Provincia di Cuneo
S.S. 28 del Colle di Nava
Lavori di realizzazione della Tangenziale di Mondovì con collegamento alla S.S. 28 Dir – 564 e al casello A6 "Torino–Savona" – III Lotto (Variante di Mondovì)

PROGETTO DEFINITIVO

Relazione Piano Indagini

CODICE PROGETTO DPT00008D16		NOME FILE PO0IA00AMBRE02_D		PROGR. ELAB.	REV.	SCALA:
		CODICE ELAB.	PO0IA00AMBRE02	D	-	
D	EMISSIONE	Maggio 2021	ANAS			
REV.	DESCRIZIONE	DATA	SOCIETA'	REDATTO	VERIFICATO	APPROVATO

Figura 7.4 Collina di S. Lorenzo, Versante est in zona imbocco. La back analysis dimostra come un coefficiente di sicurezza prossimo all'unità si raggiunga con falda a piano campagna, coesione nulla e angolo d'attrito di circa 19°

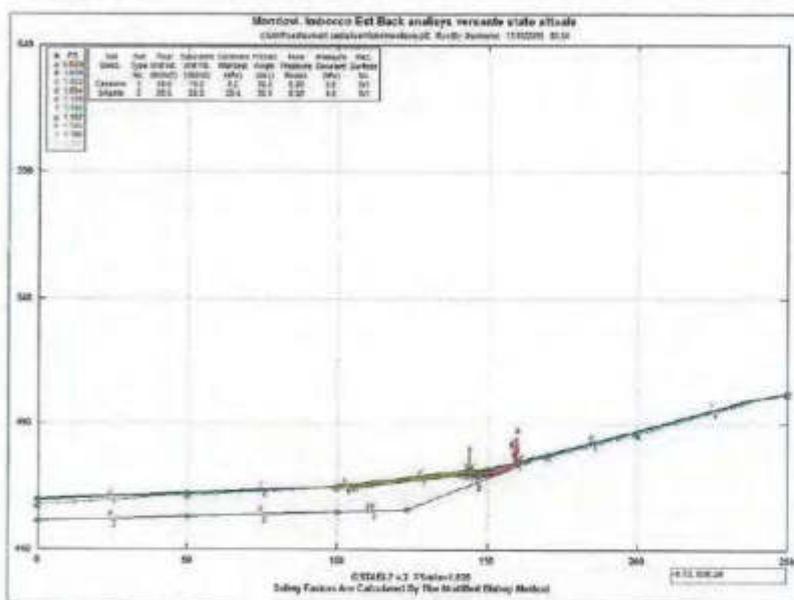
Con riferimento a tali analisi, si segnala che una back-analysis realmente efficace richiederebbe la conoscenza della posizione e la forma della superficie di scivolamento con ragionevole precisione, così come dei regimi di flusso ipogeo nelle aree considerate.

Figura Idro_2: profilo idraulico del fiume Ellero in corrispondenza del ponte (Fig. 4 della Relazione Idraulica)

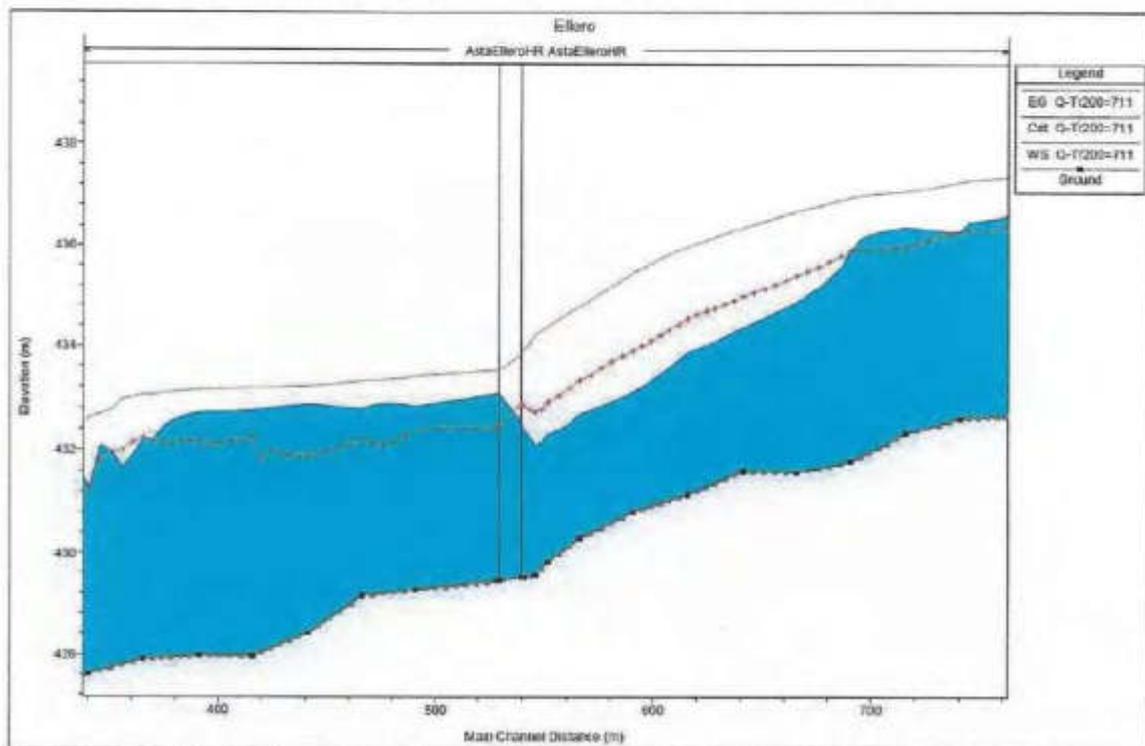
Le Sezioni rilevano comunque che tali formule sperimentali utilizzate sono state ottenute sulla base di sperimentazioni condotte in condizioni di corrente lenta. Nel caso in esame, come già detto, la condizione idraulica è di transizione fra la corrente veloce e quella lenta, e i fenomeni erosivi localizzati che si possono realizzare non sono certamente descrivibili con le formule utilizzate.
